RAPORT DE EVALUARE A CONDIȚIILOR DE ACCESIBILITATE FIZICĂ ÎN CADRUL CENTRUL DE EXCELENȚĂ ÎN INDUSTRIE UȘOARĂ

Str. George Coșbuc 5, Chișinău MD-2005.

Autor: Gheorghe Staver

Figura C.7 CP C.01.02; 2018: Clădiri civile. Clădiri și construcții. Prevederi generale de proiectare cu asigurarea accesibilității pentru persoane cu dizabilități.

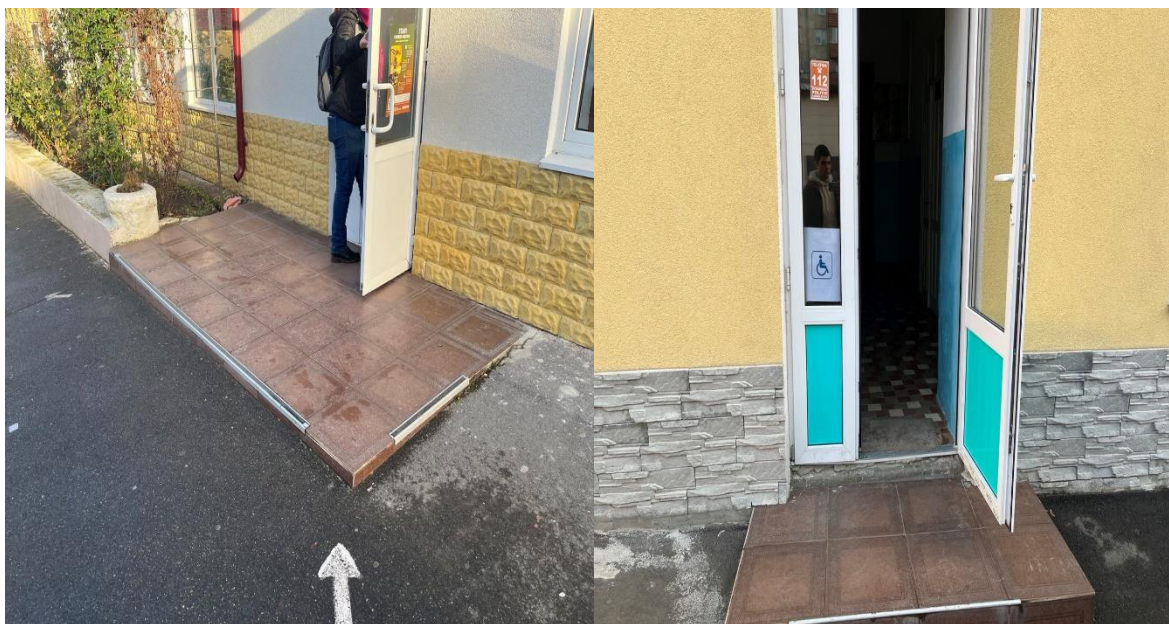
În curtea colegiului nu sunt amenajate locuri de parcare însă este loc îndeajuns pe teritoriul colegiului în cadrul căruia e posibil de amenajat locuri de parcare pentru angajați cât și pentru persoanele cu dizabilități.

Spațiul existent în curtea clădirii permite amenajarea cel puțin a 2 locuri de parcare rezervat pentru parcare a autovehiculelor persoanelor cu dizabilități.

- ✓ Reconfigurarea parcajului astfel ca să existe 2% sau minim 2 locuri de parcare pentru persoanele cu dizabilități, marcate corespunzător

- ✓ Marcarea dimensiunii locului de parcare până la 3,5 x 5 m pentru a permite

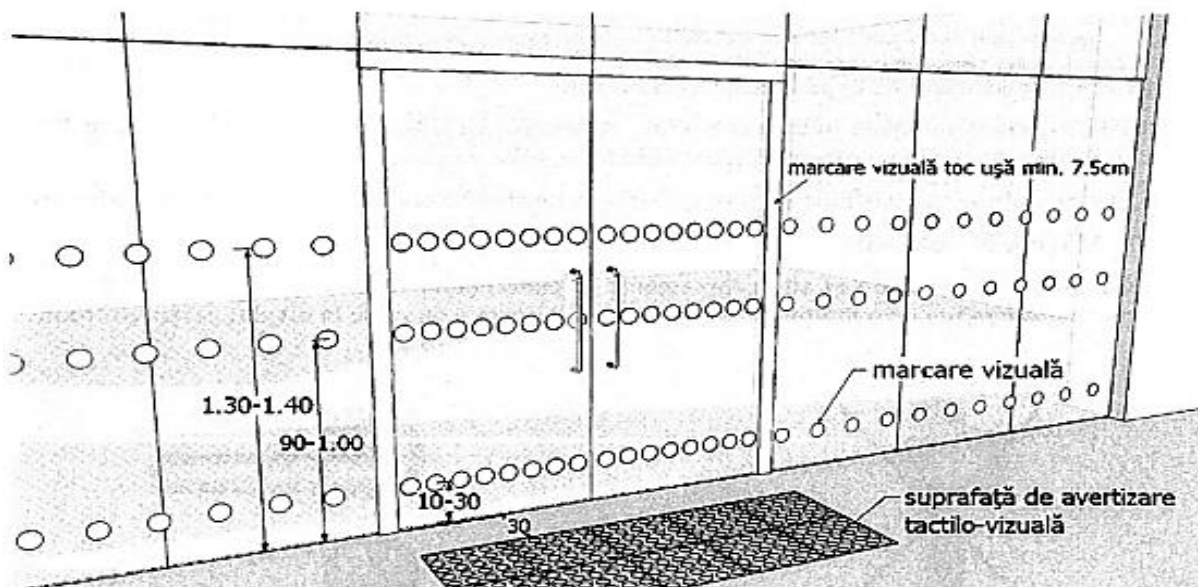
Ușile instalate la intrare în clădire sunt de duble. Ce pot fi deschise, ușile nu au mărimi standard ele variază de la 60-70 cm ușa principală și 40-30 cm ușa suplimentară. Asemeni și uși simple ce au lățimea de 80-75 cm. Nu sunt utilizate culori contrastante și marcaje tactile care fac ca ușile de la intrare să fie ușor de identificat. Ușa are praguri de 3-10 cm. În fața ușilor nu este spațiu îndestulat pentru a manevra scaunul rulant. Deschiderea ușii este lejeră și implică o forță de operare redusă. La intrarea în clădire nu sunt turnichete sau bariere, care împiedică accesul persoanelor cu dizabilități.

Intrarea în clădire este inaccesibilă pentru persoane cu dizabilități utilizatoare de scaun rulant, premergătoare și alt echipament ajutător. Lipsa elementelor care asigură accesibilitatea vizuală pentru persoane cu dizabilitate de vedere prezintă un potențial risc de accidentare a acestor persoane.

Se recomandă să se întreprindă măsuri pentru asigurarea accesibilității vizuale la intrarea în clădire în special aplicarea benzilor în culori contrastante și marcaje tactile pentru a facilita identificarea ușilor de la intrare și eliminarea pragului.

Eliminarea pragului de la ușa principală de la intrarea în clădire.

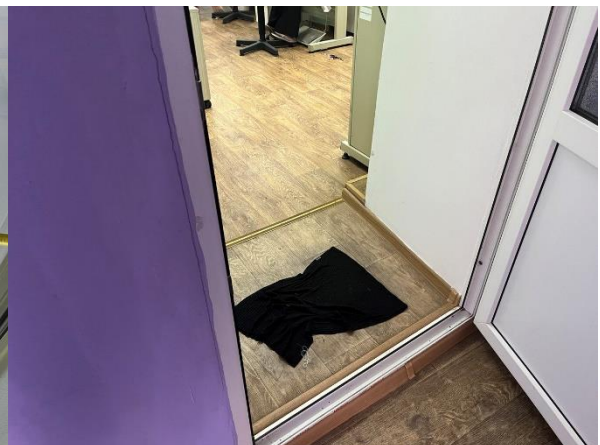
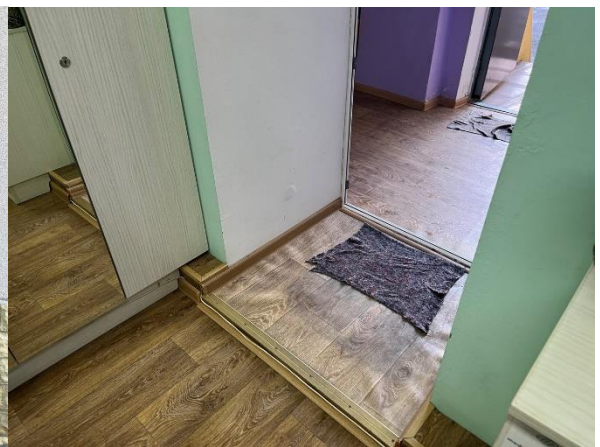
Coridoarele sunt scurte și înguste sunt prezente multe praguri, trepte. Pardoseala are un finisaj plan însă nu are acoperire antiderapantă.

Holurile și coridoarele din interiorul clădirii au o iluminare insuficientă. În interiorul clădirii nu sunt folosite culori contrastante și nu sunt aplicate marcate tactile pentru a facilita orientarea în interiorul clădirii.

- ✓ Pe suprafața ușilor din interiorul oficiului în vederea asigurării contrastului vizual aplicarea marcajelor în culoare contrastantă. Marcajele urmează să fie aplicate la o înălțime de 1,2-1,6 m de la pardoseală.

- ✓ Aplicarea pe suprafața pardoselii a marcajului tactil în scopul asigurării identificării ușilor de către persoanele cu dizabilitate de vedere.
- ✓ Montare rampelor pentru a compensa diferențierea de nivel plan a coridoarelor, create de treptele persistente în coridoare.
- ✓ Eliminarea pragurilor de la uși.

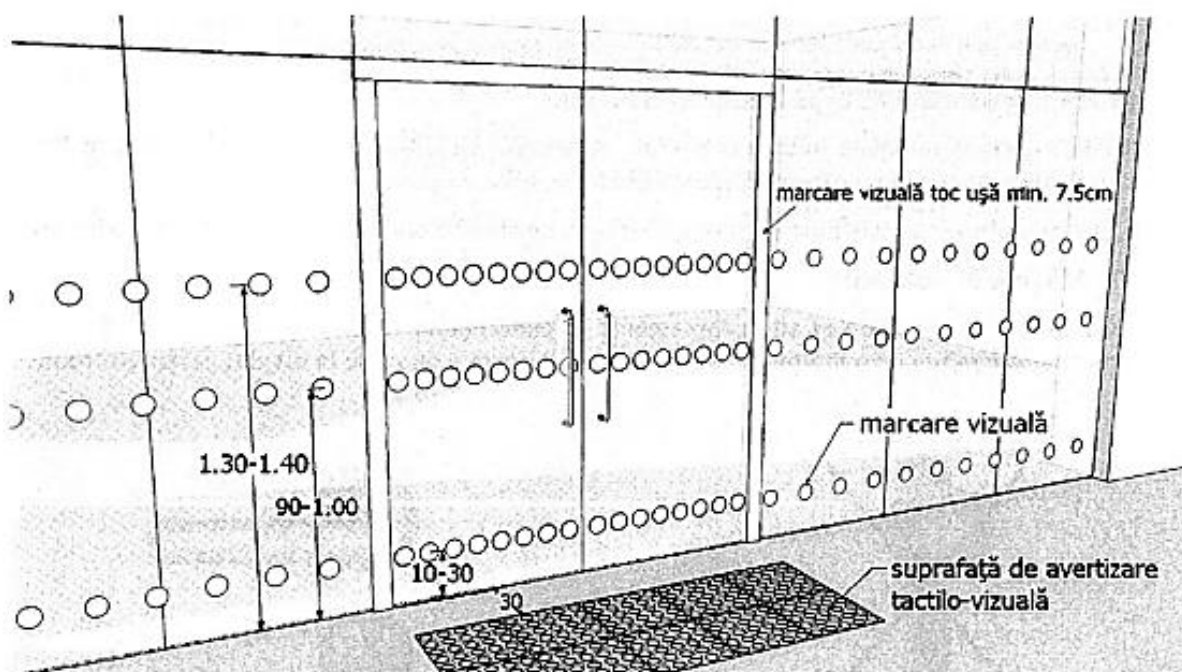
Ușile ce fac acces la cabinetele de studiu sunt de culoare albă nu dispun de benzi de culoare contrastantă. Ușile au mărimi diferite ele variază de la 65-75 cm, au și praguri de 5-10 cm.

Toate spațiile din interiorul clădirii, destinate publicului, sunt inaccesibile persoanelor utilizatoare de scaun rulant, premergătoare și alt echipament ajutător. În ceea ce privește asigurarea accesibilității vizuale pentru persoane cu dizabilitate de vedere aceasta nu este asigurată. Nu este amplasat marcaj contrastant pe uși pentru a le evidenția. Lipsește marcajul tactil pentru identificare ușilor din interiorul clădirii.

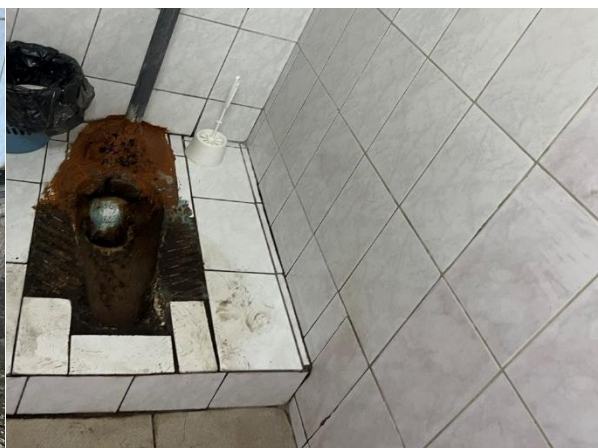
Centrul de Excelență în Industrie Ușoară dispune de 1 grup sanitar grup sanitar. Amplasat în curtea instituției. Lățimea ușii e de 75 cm pragul este de 20 cm.

Deschiderea ușii de la grupul sanitar necesită o forță de operare redusă. Nu sunt utilizate culori contrastante și marcaje tactile în interiorul grupului sanitar. Podeaua în interiorul grupului sanitar nu este antiderapantă. Interiorul grupului sanitar este slab iluminat. Lipsesc elemente care ar asigura accesibilitatea vizuală în interiorul grupului sanitar. Ușile de la cabina de wc sunt montate pe un prag înalt cabina de WC e îngustă inaccesibilă pentru persoanele utilizatoare de scaun rulant, premergătoare și alt echipament ajutător.

Grupul sanitar nu e accesibil, nu poate fi folosit de către persoane cu dizabilități utilizatoare de scaun rulant. În ceea ce privește folosirea grupurilor sanitare de utilizatorii de premergătoare și alt echipament ajutător cum ar fi cârje bastoane, din motivul că suprafața pardoselii nu este antiderapantă aceasta reprezintă un potențial risc de accidentare a acestor persoane.

- ✓ În interiorul grupurilor sanitare este necesar de a aplica elemente care ar asigura contrastul vizual dintre obiectele existente ce sunt amplasate în acest spațiu.
- ✓ În scopul asigurării riscurilor de alunecare accidentare a persoanei pe suprafața pardoselii se recomandă a fi aplicate plăci de poliuretan sau cauciuc în culoare contrastantă în raport cu restul suprafeței.
- ✓ În cabina de WC pe perete la o înălțime de 90 cm de la suprafața pardoselii este necesar să fie instalat un buton de alarmă pentru solicitarea ajutorului în caz de accidentare, care să fie conectat cu secretariatul sau biroul persoanei de suport .
- ✓ Lărgirea ușii de intrare in grupul sanitar de la 73 cm la 90cm.
- ✓ Asigurarea unei cabine de wc accesibile pentru persoane utilizatoare de scaun rulant.
